AVIS IRSN N° 2021-00124

Objet : EDF - REP - Centrale nucléaire du Tricastin - Stabilité au séisme de niveau noyau dur de la « digue en gravier » du canal de Donzère Mondragon – PT ECS 11.

Réf. : Lettre ASN CODEP-DCN-2019-022111 du 14 mai 2019.

Figure 1. Coupe type d'une digue en rive droite du canal de Donzère Mondragon

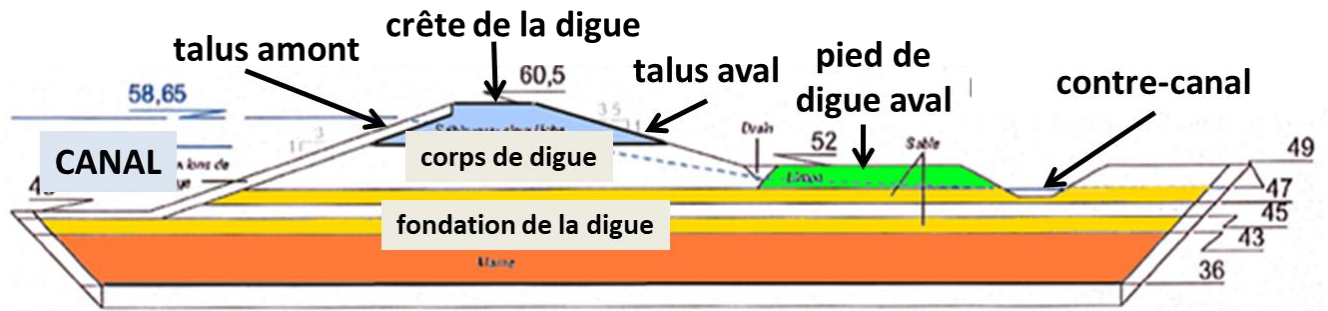
³ Le talus aval et les autres éléments d'une digue sont présentés sur la figure 1 en annexe.

Figure 2. Techniques de confortement utilisées pour la « digue en gravier »

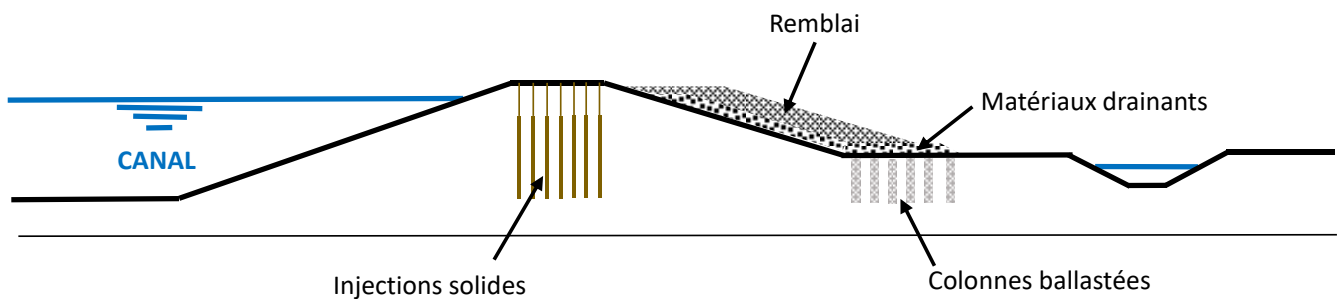
Le projet de confortement pérenne retenu par EDF vise à assurer la stabilité du talus aval de la digue et à maîtriser les conséquences d'une défaillance de l'étanchéité du talus amont à la suite de l'occurrence d'un séisme de niveau noyau dur. Mettant en œuvre les techniques de confortement présentées sur la figure 2 en annexe, il se décline de la façon suivante :

- le secteur amont sera conforté par des colonnes ballastées en pied aval, apportant un drainage et une densification des matériaux alluvionnaires de fondation ;
- le secteur central ne nécessite pas de confortement. Toutefois, par homogénéité de traitement avec les secteurs amont et aval et pour drainer les éventuelles **percolations** en cas de défaut local de l'étanchéité du talus amont, un complexe filtrant et drainant sera mis en œuvre sur le talus aval de ce secteur. Le cas échéant, des **limons** seront déposés sur le talus aval de ce secteur ;
- le secteur aval sera conforté par une densification du corps de digue à l'aide de la technique d'injection solide, par un élargissement de la crête à l'aide d'une recharge filtrante et drainante placée sur le talus aval, ainsi que par des colonnes ballastées apportant un drainage des matériaux en pied aval.

Les conclusions de l'IRSN concernant la solution de confortement pérenne de la « digue en gravier » sont les suivantes. Pour les secteurs amont et aval, la présence des colonnes ballastées limite les phénomènes de liquéfaction en pied de talus aval, donc les risques de glissement de ce talus. Pour le secteur aval, le traitement par injections solides du corps de digue empêche la liquéfaction étendue de la couche de sable au sein de ce corps de digue, qui pourrait favoriser la formation d'instabilités simultanées des talus amont et aval. Par ailleurs, les recharges filtrantes et drainantes placées sur les talus aval des différents secteurs concourent au même objectif de préservation de l'intégrité de la crête de digue.

En conséquence, l'IRSN estime que le confortement pérenne proposé par EDF est de nature à améliorer sensiblement le comportement de la « digue en gravier » en cas de séisme.
